HC32F334 系列

勘误表

Rev1.00 2024 年 06 月

图 2-1 单次读动作基本时序（同步方式，8 位位宽）

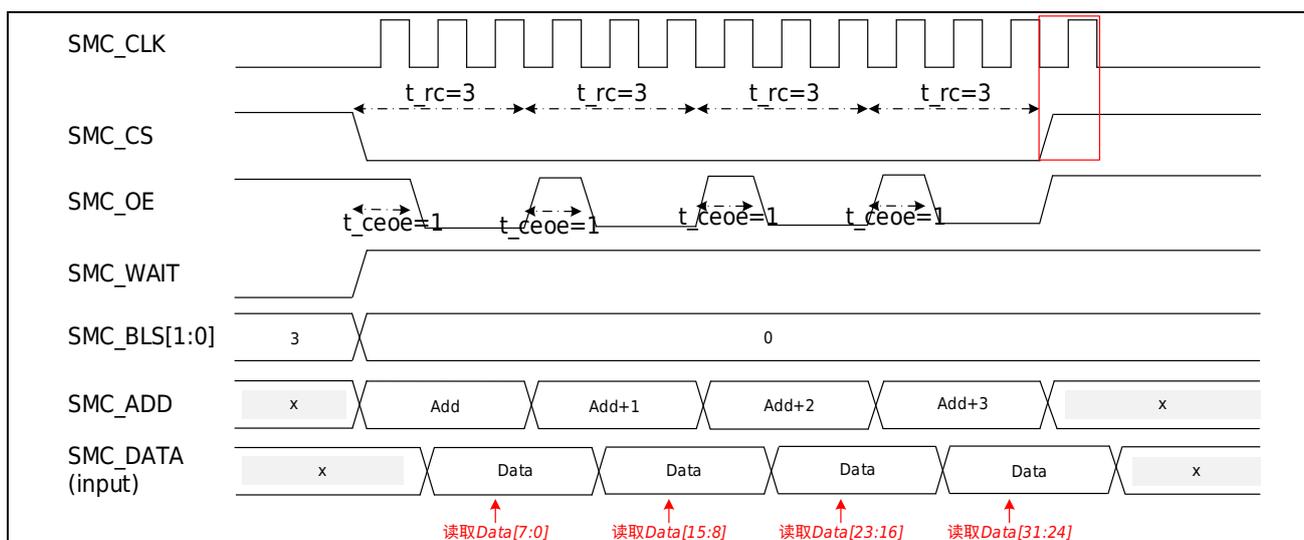
- 应用注意
EXMC SMC 同步模式，读写操作结束，CS 拉高后还会输出一个时钟，多出一个时钟是在 CS 片选信号无效期间，对实际应用没有影响。

以图 2-1 为例：CPU 读操作时，CS 拉高后，CLK 多输出了一个时钟。

图 2-2 连续通信

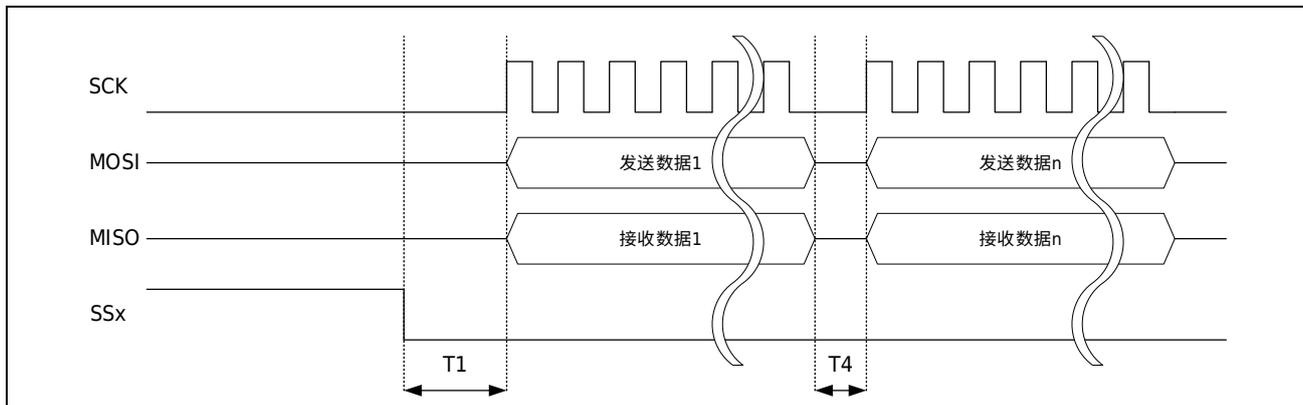
SPI 主机连续模式只发送通信、SPI 从机连续模式/常规模式只发送通信，无法确认数据发送完成。在最后一个数据写入到 DR 寄存器，并检测到 TDEF 标志置位后，如果立刻退出连续模式或关闭 SPI，可能造成最后一个数据错误。

在最后一个数据写入到 DR 寄存器，并检测到 TDEF 标志置位后，延迟“足够时长”再退出连续模式或关闭 SPI，“足够时长”对应的计算公式如下（时序如图 2-2 所示）：

- a) 相位为 0 (CPHA=0)：1+T4+数据位宽 (CFG2.DSIZE)，单位为 SCK。
- b) 相位为 1 (CPHA=1)：T4+数据位宽 (CFG2.DSIZE)，单位为 SCK。
